Avis délibéré de l'Autorité environnementale sur la création d'une ligne électrique aérienne à deux circuits de 400 000 volts entre les communes de Jonquières-Saint-Vincent (30) et de Fos-sur-Mer (13) et la mise en compatibilité des documents d'urbanisme concernés

n°Ae : 2026-045

Avis délibéré n° 2026-045 adopté lors de la séance du 27 août 2026

Figure 4 : à gauche, aléa « feu de forêt » subis, selon le PDFCI (source : dossier) et, à droite, selon le DDRM (source : préfecture du département des Bouches-du-Rhône)

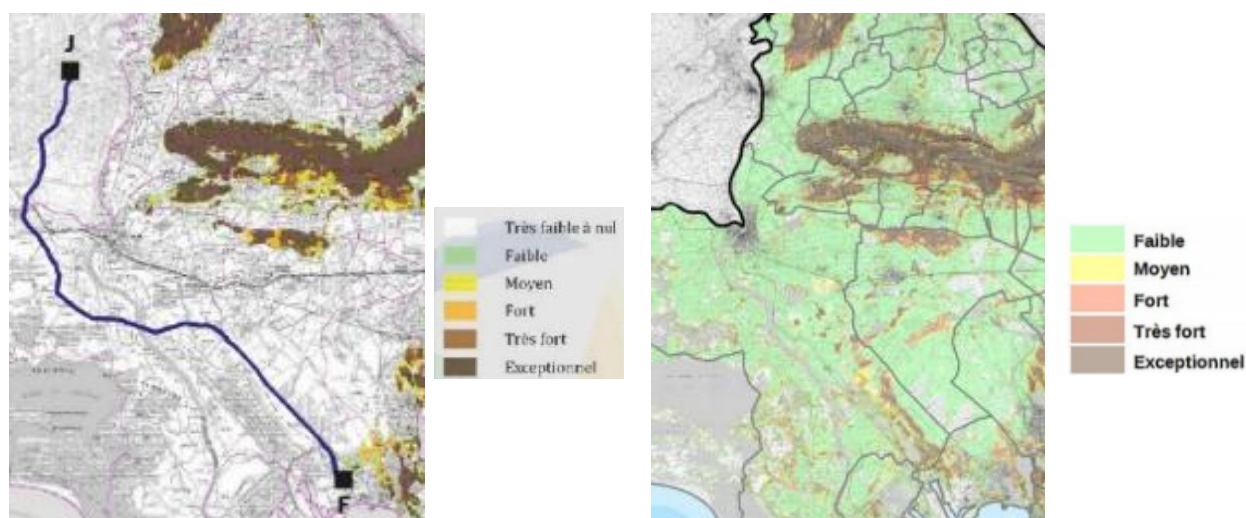
L'Ae recommande de prendre en compte les aléas « feu de végétation » (subis et induits) présents sur l'ensemble des territoires des départements et de tenir compte des conséquences de l'évolution du climat pour reconsidérer le niveau d'enjeu « feu de forêt » affiché comme « faible » par le dossier.

Figure 8 : à gauche, qualification de l'enjeu écologique des tronçons du fuseau, à droite, bande de la DUP au sein du fuseau de moindre impact (source : dossier)

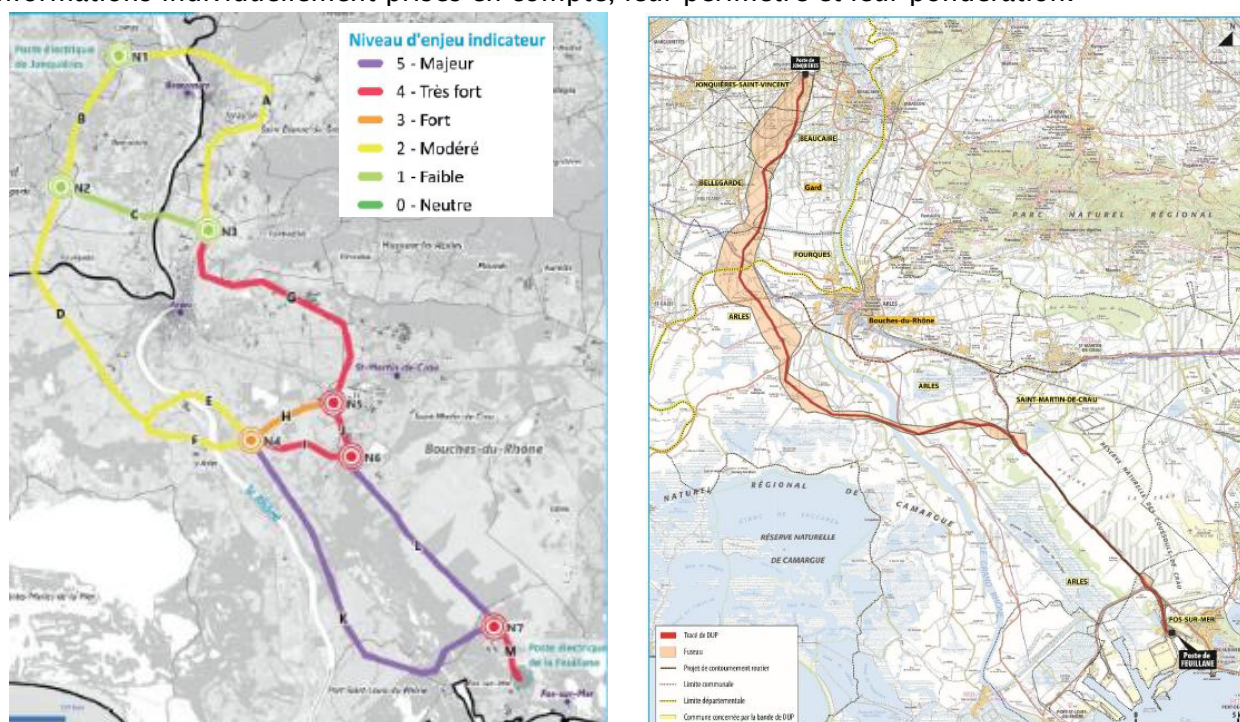
Le fuseau choisi par cette méthode est, selon le dossier, celui de moindre incidence sur la « biodiversité » et sur le paysage et celui qui présente les moindres contraintes techniques³⁵. Cette conclusion nécessite des précisions, par exemple sur les raisons du choix du tronçon « I » (enjeu écologique très fort) et non « H » (enjeu écologique fort) et sur les critères ou contraintes qui ont conduit à ce choix.
